## Referat

### Helhedsplanudvalget møde 41

**Afholdt den: 06. juni 2017 kl. 17.00-20.00 i ejendomskontoret, Galgebakken.**

# **GALGEBAKKEN**

Placering af aggregat  
i entré boligtype B

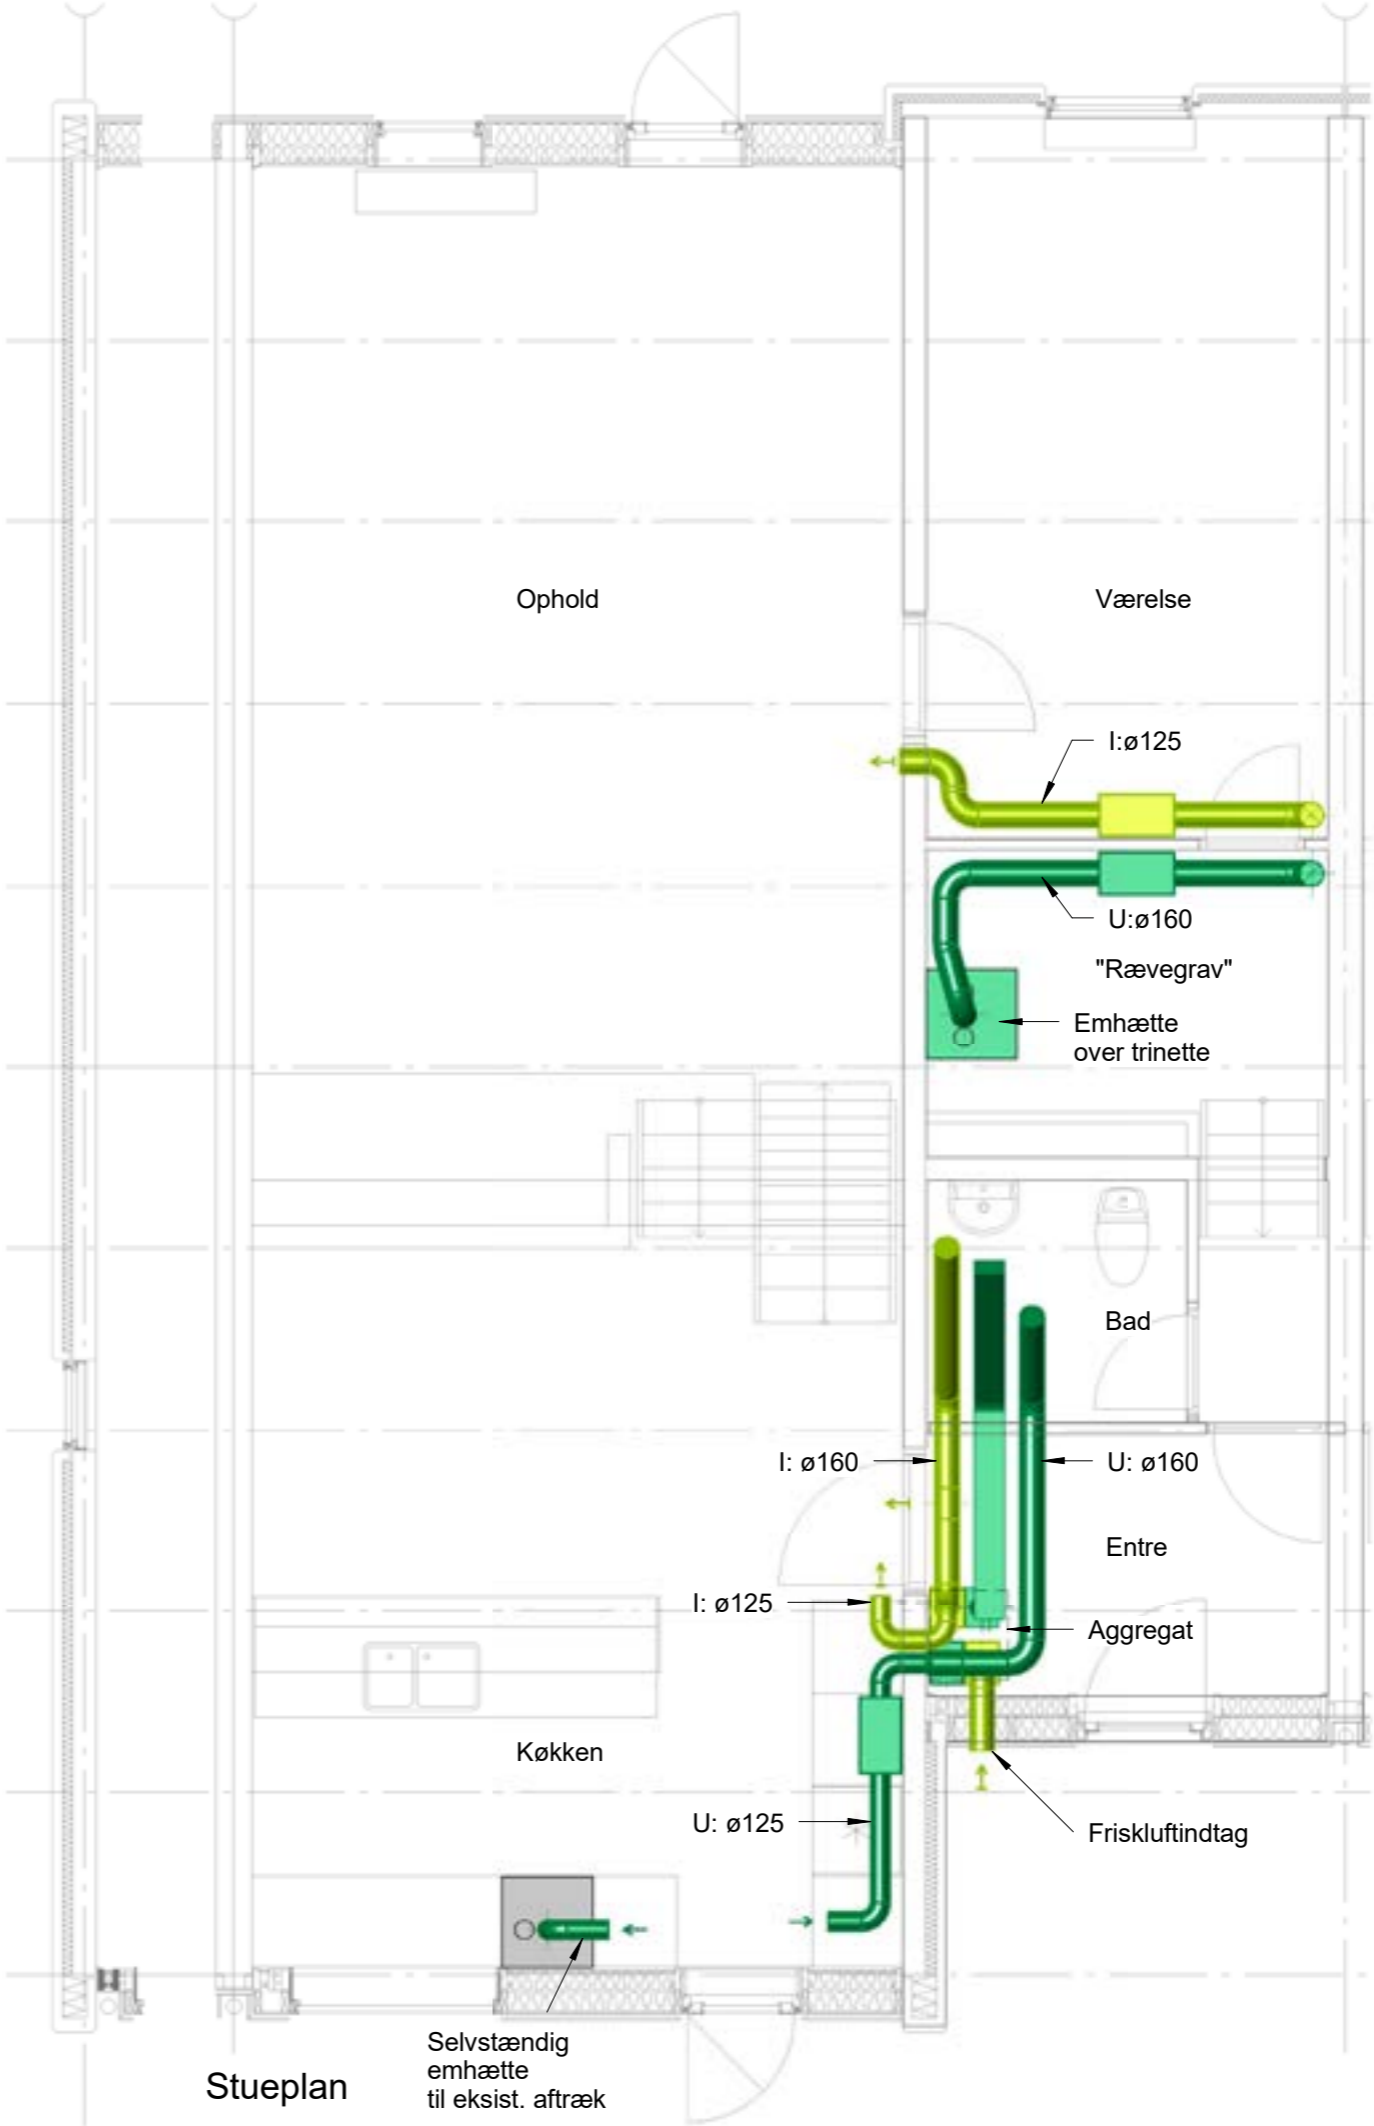
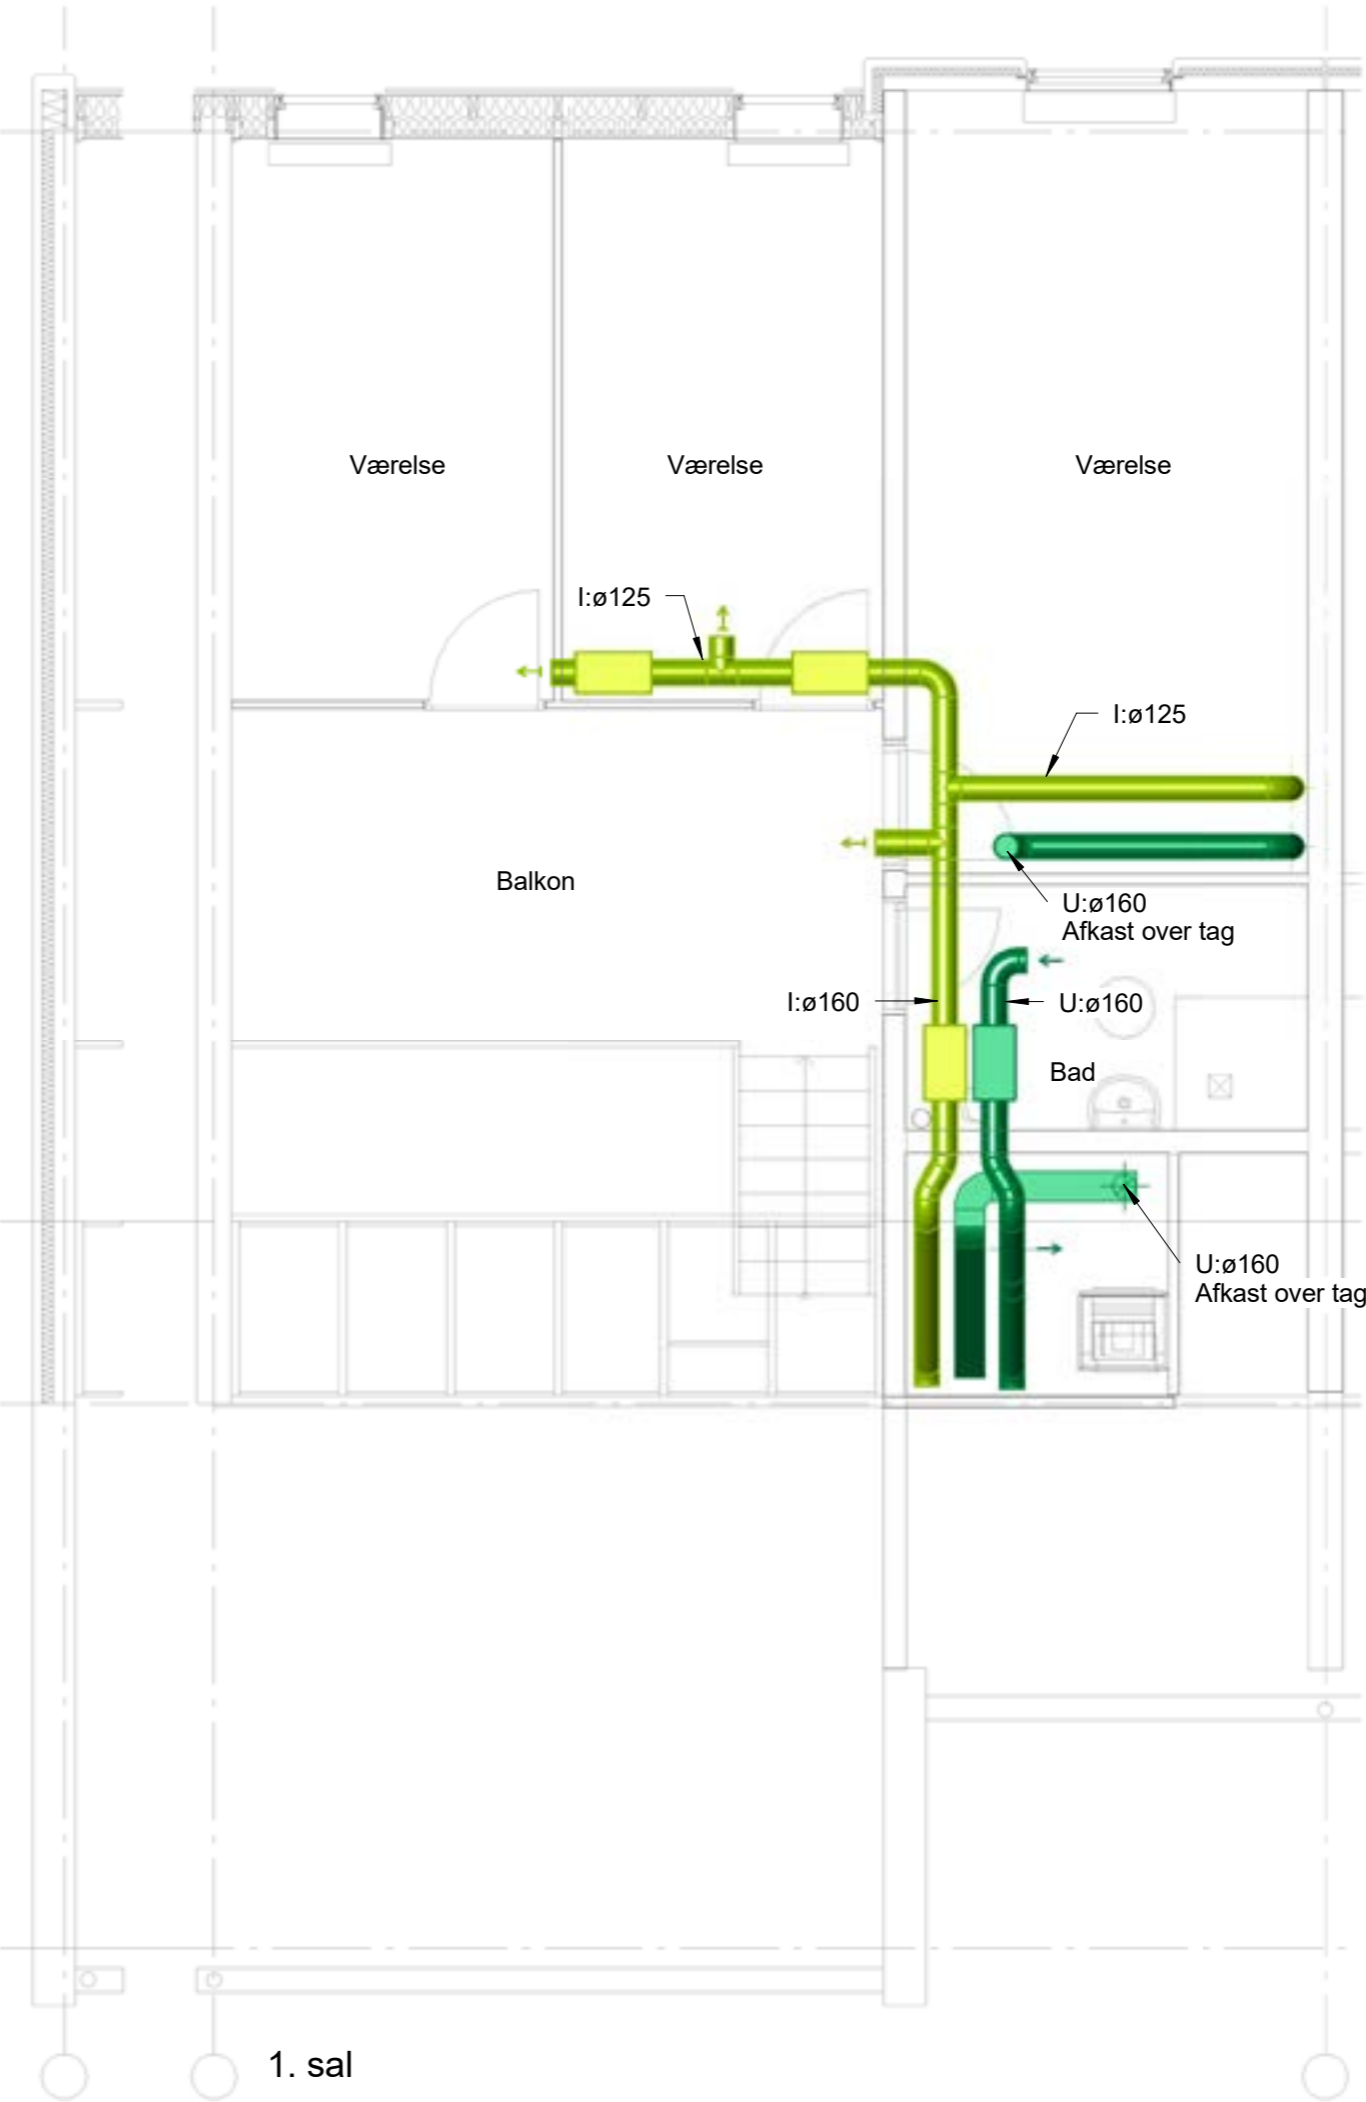
Ét anlæg placeret i entré og emhætte i køkken og "rævegrav". **Udføres i den nye B5 prøvebolig.**

I Type B og C kræves dispensation ved placering i entre af kommunen iht. tegninger der blev vist på mødet.
